## Dohoda o změně závazku č. 2 ke Smlouvě o dílo č. INV/0129/20 ze dne 06.08.2020

## Evidenční list změny stavby

Název a evidenční číslo stavby: <b>Domov pro seniory Antošovice, org. 310 133</b>  <b>Domov pro seniory Antošovice: Souhrnný přehled změnových listů</b>	Číslo SO: D1.1	Číslo změny stavby: <b>Souhrnný přehled č.1</b>
---	----------------	--

**ROZPOČET ke ZL č.7 - Sanace a zpevnění obvodových stěn objektu**

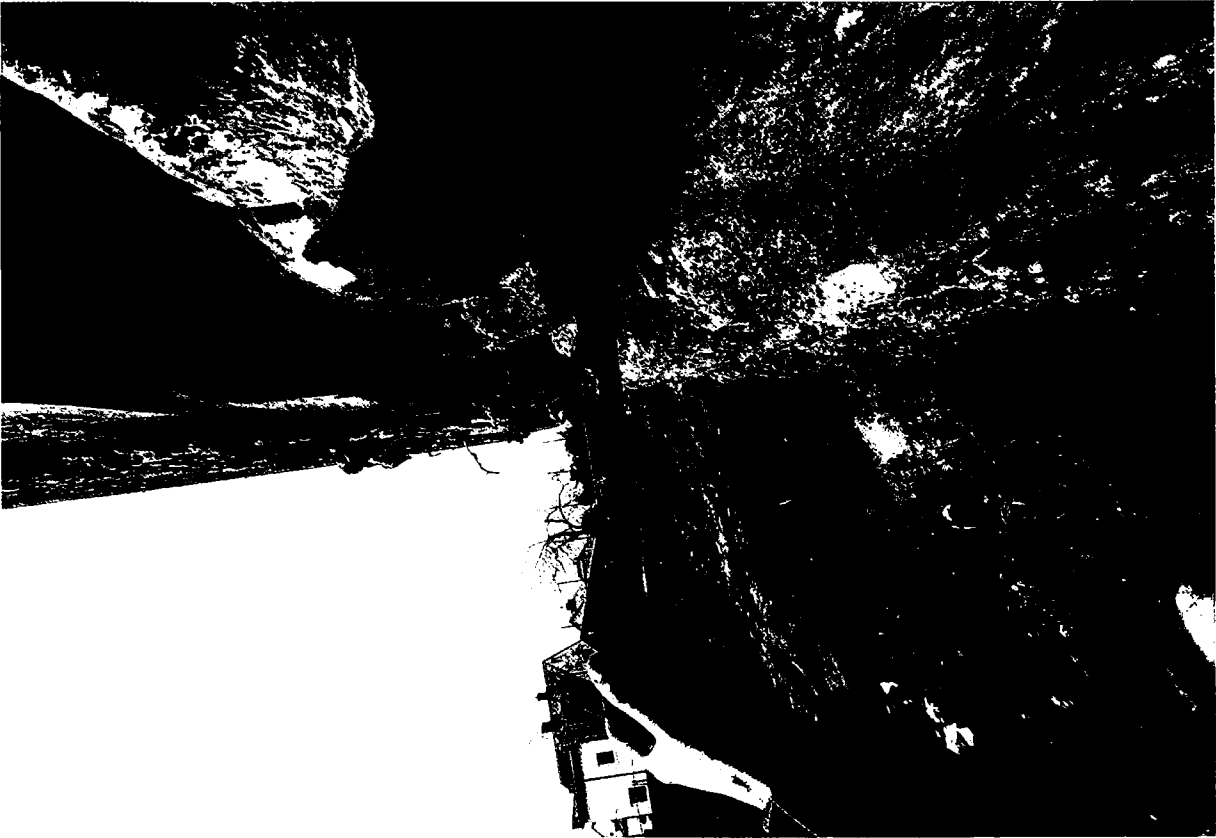
**ZMĚNA č.07: Sanace a zpevnění obvodových stěn**

Na základě doporučení statika-nutnost zpevnění obvodových stěn z důvodu nesoudržného povrchu po odstranění kamenného obkladu.

ROZPOČET ke ZL č.9 - Doplnění podlah v nepodsklepené části

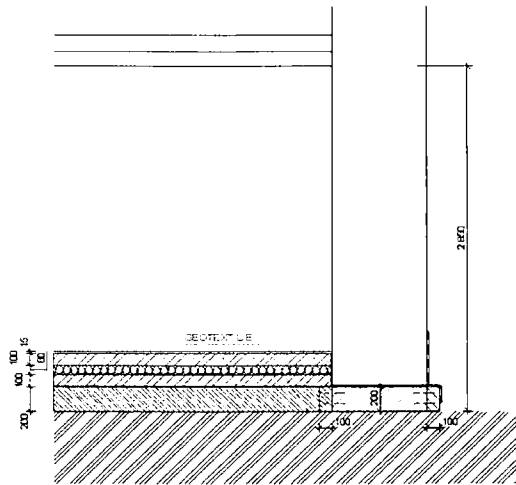
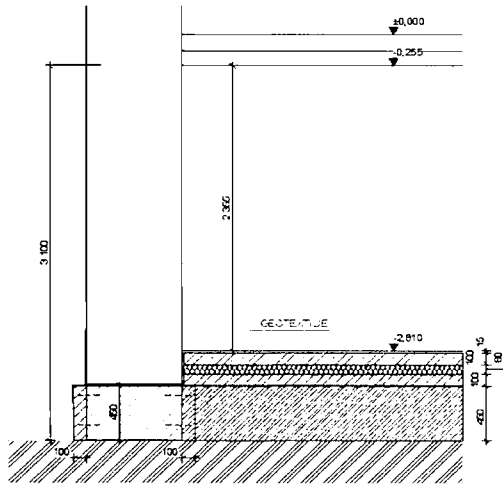
**ZMĚNA č.09: Doplnění podlah v nepodsklepené části**

Výkop a odvoz stávajícího nevhodného zásypaného materiálu v nepodsklepených místnostech v 1.NP-škváry. Tento materiál se musí nahradit kamenivem o frakci 0-32.

ROZPOČET ke ZL č.14 - Statické zajištění základových konstrukcí

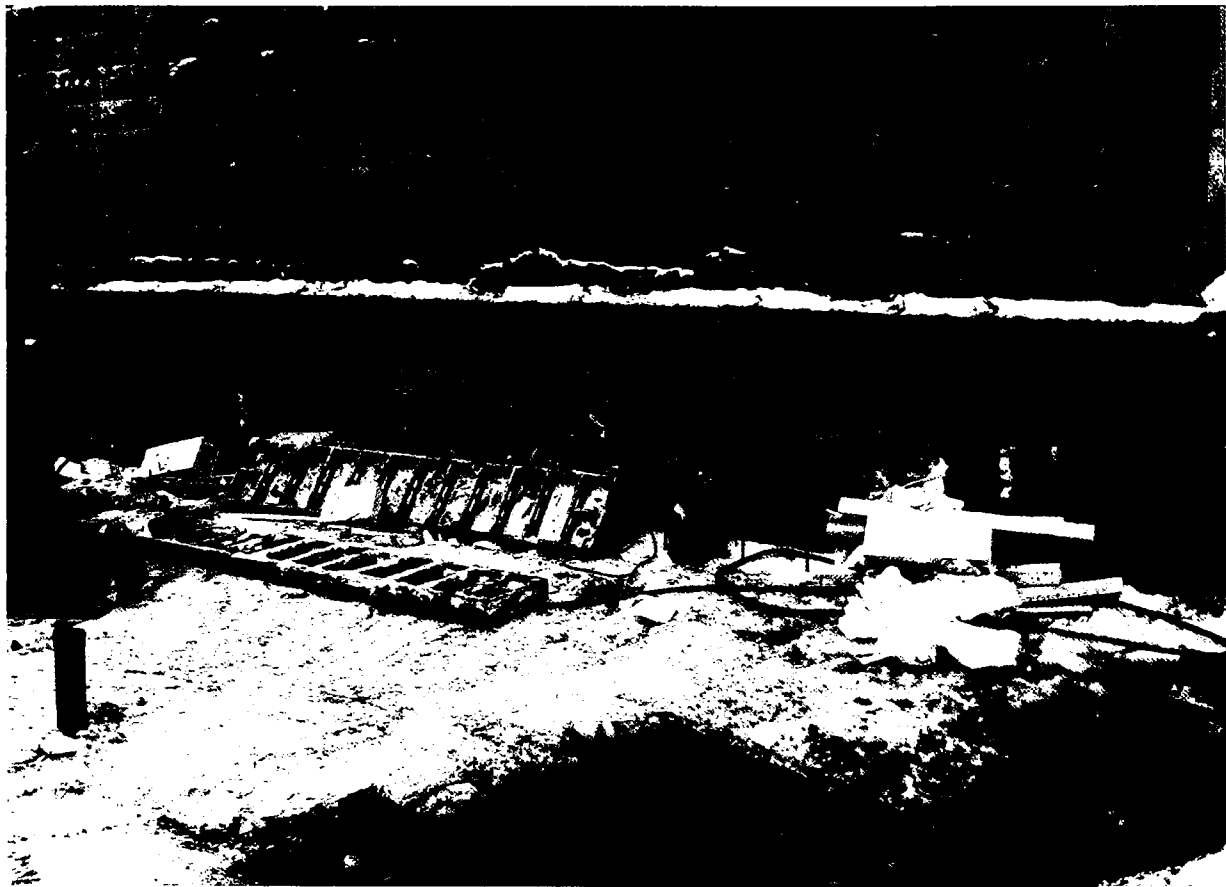
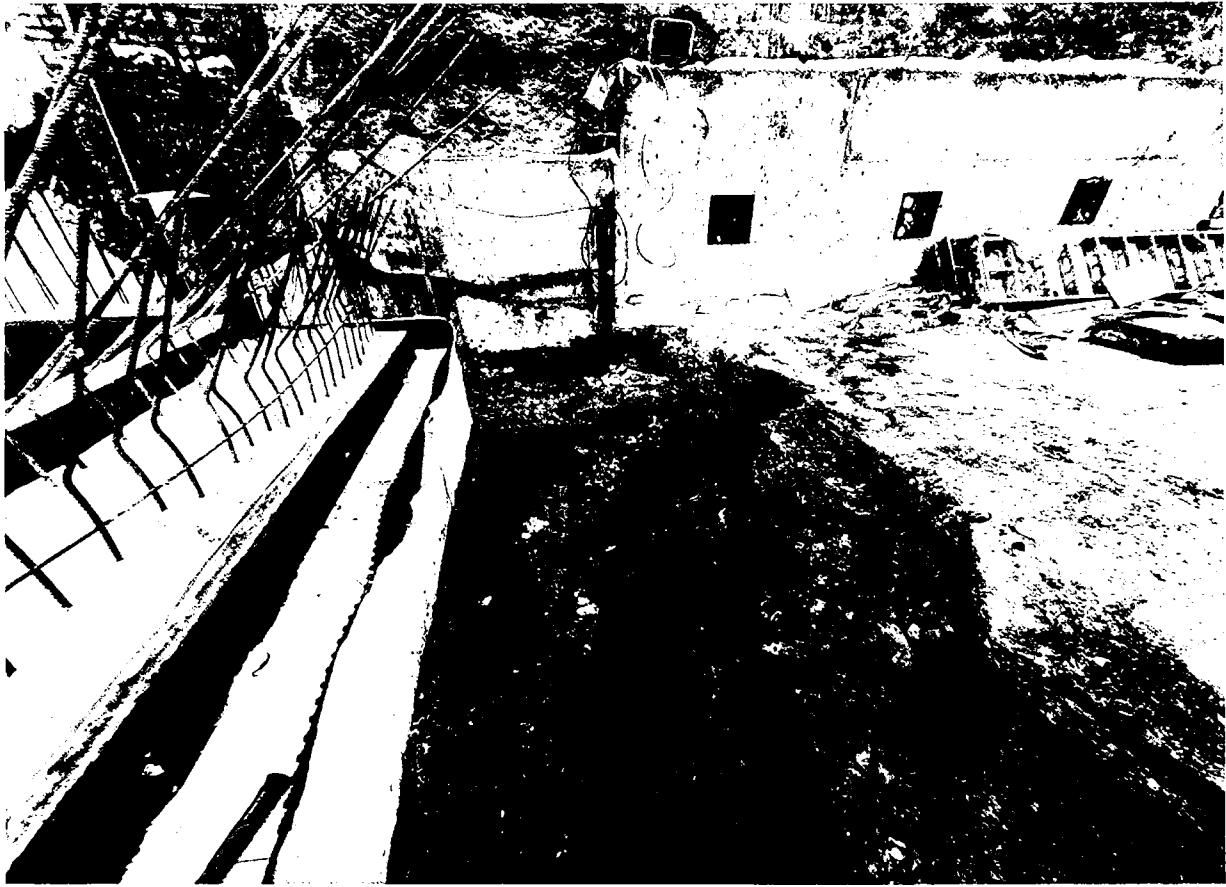
**ZMĚNA č.14: Statické zajištění základových konstrukcí**

Při výkopu výtahové šachty dochází k částečnému sesuvu zeminy u severozápadní stěny budovy z důvodu výskytu tlakové spodní vody pod objektem. Roh budovy a severozápadní stěny se musí z

důvodu možné havárie zajistit dobetonováním a vyztužením podkladu po celé délce stěny zemními kotvami.
